# 改善箇所説明図

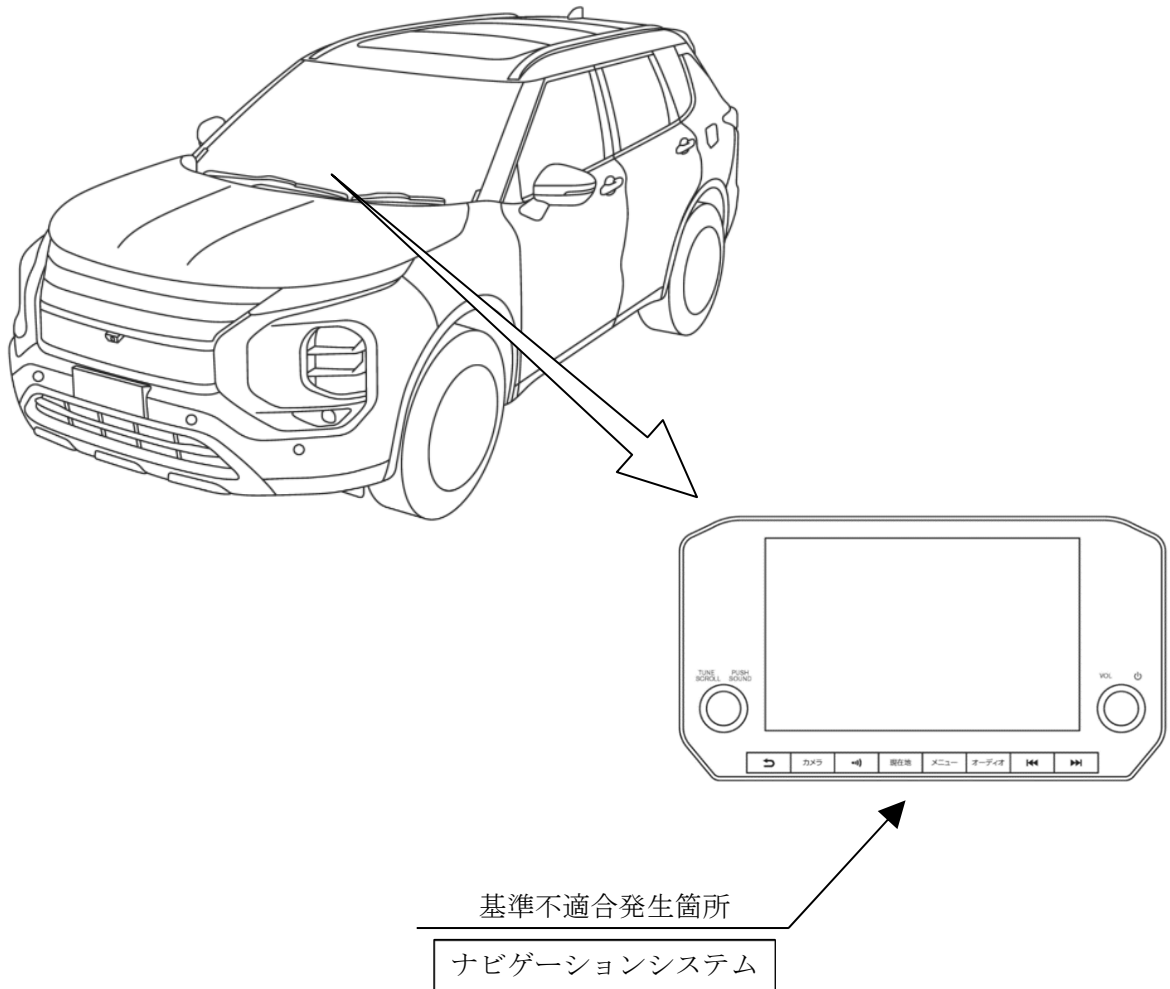
ナビゲーションシステムにおいて、制御プログラムの設定不備により、起動時にシステム内の情報処理が完了せず、再起動を繰り返す場合がある。そのため、液晶画面に直前直左確認用のカメラ映像が表示されず、保安基準第44条(後写鏡等の基準)に適合しなくなるおそれがある。

全車両、ナビゲーションシステムの制御プログラムを対策仕様書き替える。

注：図中の  内は、プログラムを書き替える部品を示す。

識別：助手席側ドアチェッカーの取り付けボルト頭部に、白または黄色のペイントを塗布する。
